N/Réf. : BXL22900_705_PUN **BRUXELLES. Rue du Noyer, 211 / rue des Patriotes, 81**
Gest. : AH/CL (= Platane à feuilles d'érable sur liste de sauvegarde comme
V/Réf. : 2043-0803/02/2022-351PR monument / parc à l'inventaire légal des sites / bâtiment à
Corr DPC: C. Leclercq l'inventaire)
NOVA : 04/PFU/1849086 **PERMIS UNIQUE :** Réaménager l'ensemble constitué par
Corr DU: Ph. Jelli / J. Doignies l'immeuble Newton et l'espace vert adjacent

Avis conforme de la CRMS

Extrait du plan d'aménagement du parc : zone du platane protégé comme site (extrait du plan joint au dossier, daté du 15/12/2022), arbre protégé © urban.brussels

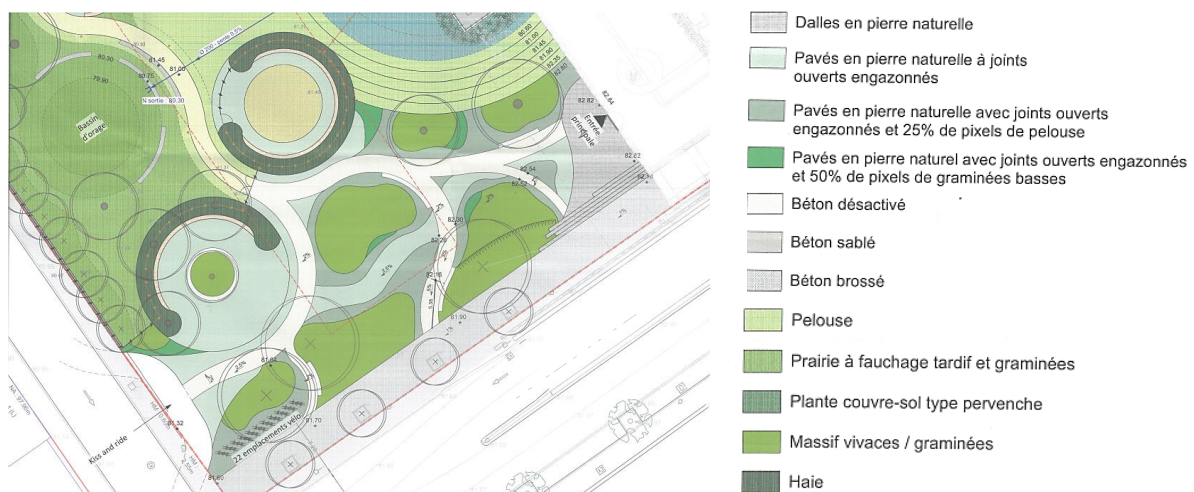
Les interventions et les mesures de protection prévues dans la zone vitale du platane sont de nature à améliorer ses conditions de croissance sans nuire à son système racinaire. **La CRMS émet à ce sujet un avis conforme favorable à condition de :**

- prévoir une couche de bois raméal fragmenté (BRF) sous la couronne plutôt qu'une végétation couvrante,
- prévoir un suivi de l'arbre durant le chantier, par un arboriste professionnel,
- également préserver les parties aériennes du platane de toute intervention,
- réaliser l'installation de chantier en collaboration étroite avec la cellule Sites de la Direction du Patrimoine culturel.
